Remplacement du galet tendeur 531 0275 30 par le 531 0440 30

Référence INA: 531 0440 30

Le galet tendeur **531 0275 30** a été remplacé par le galet tendeur avec indicateur d'usure de courroie **531 0440 30**.

Image 4: Les deux encoches se trouvent dans la cavité (flèches).
Ce réglage est correct !

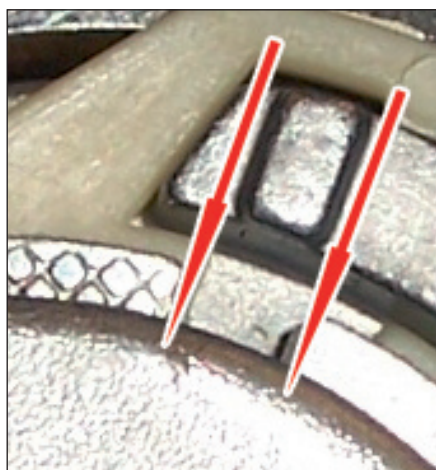
Une nouvelle courroie de distribution est bien tendue quand les deux encoches de réglage du galet tendeur sont pointées vers la cavité. En fonctionnement, la courroie de distribution se dilate de plus en plus, ce qui accroît l'usure. Le galet tendeur compense cette « élancement » de la courroie par des rotations excentriques. Les deux encoches de réglage se déplacent vers le hachurage en croix. Pour garantir un fonctionnement correct de cet indicateur d'usure, le galet tendeur, les galets de renvoi et la courroie de distribution doivent toujours être remplacés en même temps. INA recommande d'utiliser le KIT de distribution **530 0082 10 (avec courroie)** étant donné que tous les galets de distribution s'usent en fonctionnement. En cas de montage d'une nouvelle courroie de distribution de qualité OE, INA conseille de monter le SET de distribution **530 0082 09 (sans courroie)**.
